Číslo a název stavby: CL007172 Česká Lípa, Děčinská – rekonstrukce kanalizace a vodovodu
CES

DODATEK Č. 3 KESMLOUVĚ O DÍLO

NÁVRH ZMĚNY				číslo : 3A/2025	
Zhotovitel:		Metrostav DIZ s.r.o			
Komu:		Severočeská vodárenská společnost a.s. 		Datum: 28. 5. 2025	
Název akce:					
CL 007 172 Česká Lípa, Děčínská - rekonstrukce kanalizace a vodovodu					
Způsob odeslání/předání/datum:	poštou	e-mailem	faxem	osobně	
Odkazy		na specifikaci:			
		na výkresy:			
		Ano - situace výkres ploch			
		Ano – příčný řez			
na rozpočtové podklady:		Ano - změnový rozpočet část KSS LK			
na jinou část SoD:					
Popis a zdůvodnění změny:					
Vzhledem ke koordinaci stavby s KSS LK je nutné provést rekonstrukci všech souvrství komunikace mimo rýhy výkopů SVS v podkladních vrstvách a dále kompletních asfaltových souvrství v celé plné šíři komunikace v obou dvou jízdních pruzích včetně chodníků, přechodů pro chodce se značením pro nevidomé a dále souvisejících prací, jako je osvětlení komunikace včetně chrániček pro budoucí vedení kabelových tras. Tímto vzniklo zcela nové zadání prací a požadavek na úpravu projektových dokumentací zúčastněných stran (SVS, Města Česká Lípa, Libereckého kraje/KSS LK). Původn

**VÝCHOZÍ STAV SO 101.2 PO REKO SVS
PRO OCENĚNÍ**

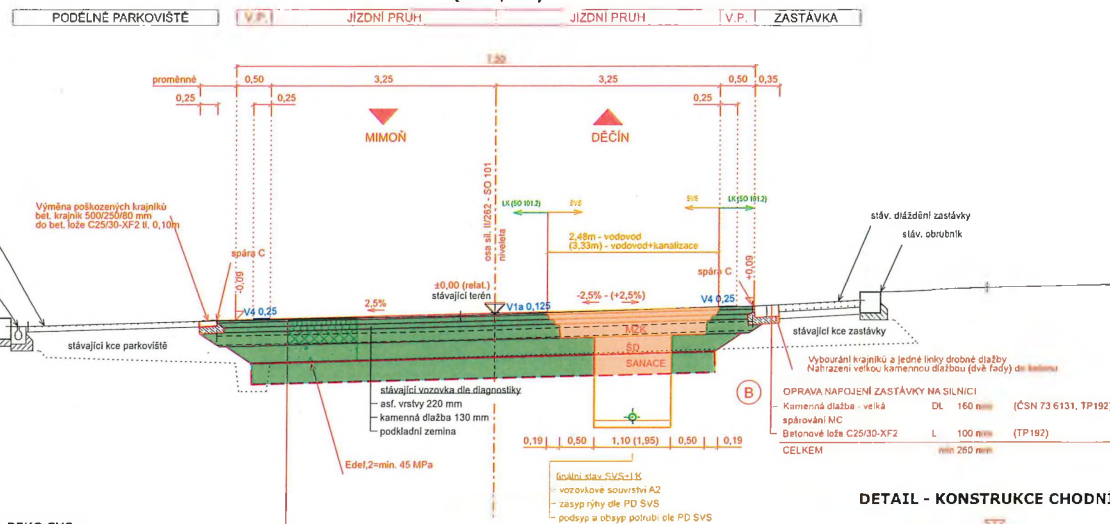
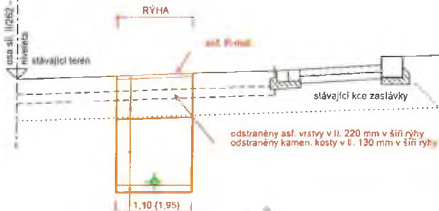
Změnový list 3A/2025:

Vzhledem ke koordinaci stavby s KSS LK je nutné provést rekonstrukci všech souvrství komunikace mimo rýhy výkopů SVS v podkladních vrstvách a dále kompletních asfaltových souvrství v celé plné šíři komunikace v obou dvou jízdních pruzích včetně chodníků, přechodů pro chodce se značením pro nevidomé a dále souvisejících prací, jako je osvětlení komunikace včetně chrániček pro budoucí vedení kabelových tras. Tímto vzniklo zcela nové zadání prací a požadavek na úpravu projektových dokumentací zúčastněných stran (SVS, Města Česká Lípa, Libereckého kraje/KSS LK). Původní projektová dokumentace předpokládala jinou formu koordinace – souvrství komunikace mimo rýhu SVS mělo být provedeno zhotovitelem Libereckého kraje.

VÝCHOZÍ STAV SO 101.2 PO REKO SVS
PRO OCENĚNÍ

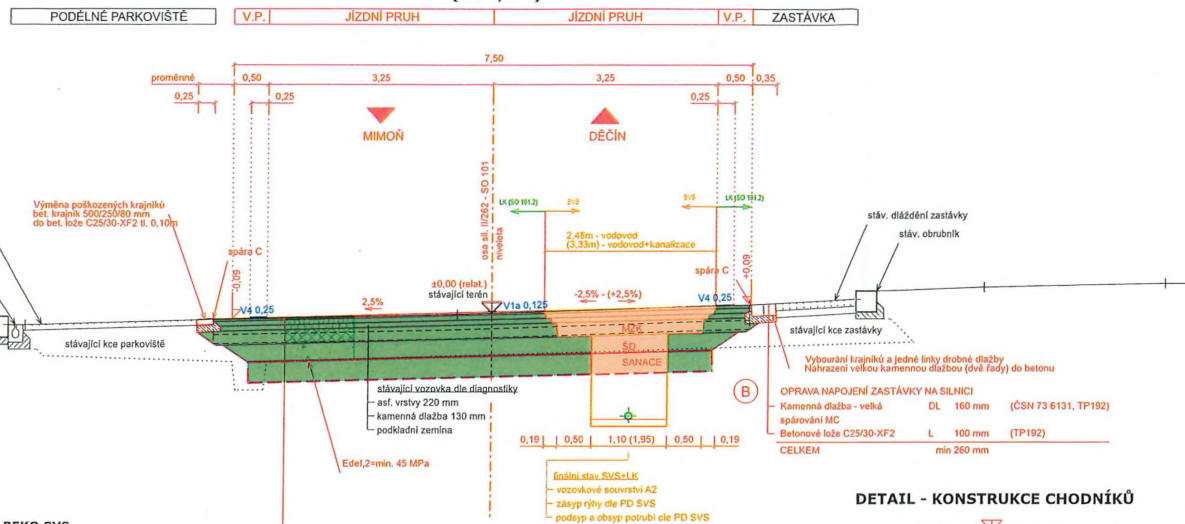
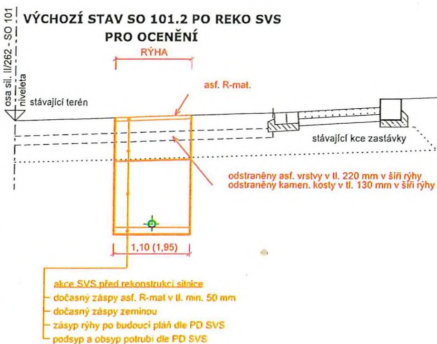
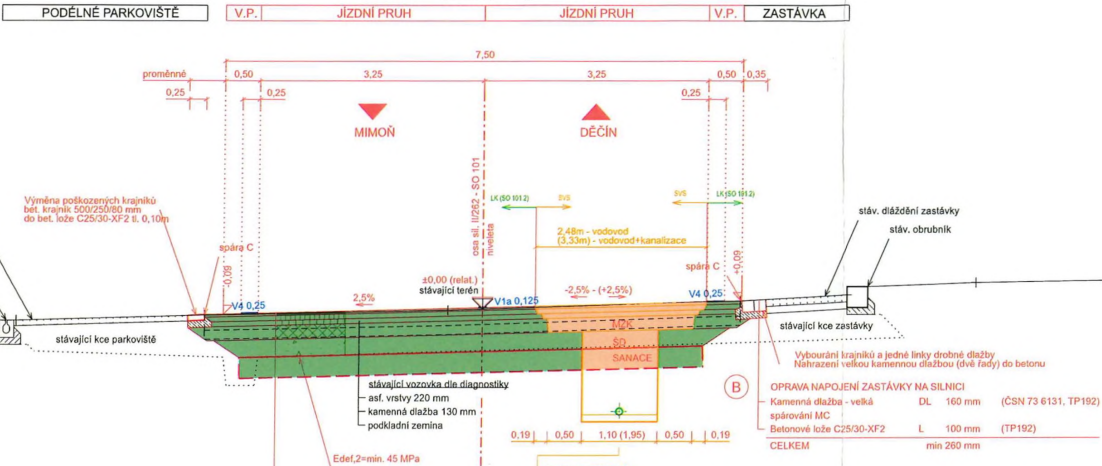
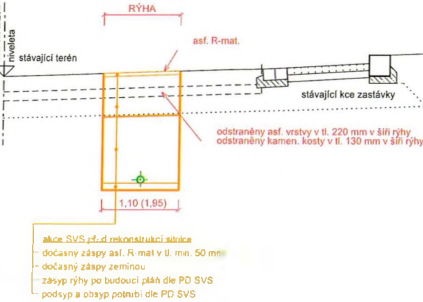
Změnový list 3B/2025:

Vzhledem ke koordinaci stavby s KSS LK je nutné provést rekonstrukci všech souvrství komunikace v rýze výkopu SVS v podkladních vrstvách a dále kompletního asfaltového souvrství na základě koordinace staveb Česká Lípa, Děčínská, rekonstrukce vodovodu a kanalizace a Humanizace průtahu silnice II/262 Česká Lípa. Projektová dokumentace předpokládala jinou formu koordinace – celoplošnou pokládku asfaltového souvrství provedenou zhotovitelem Libereckého Kraje ve spolupráci s KSS LK.
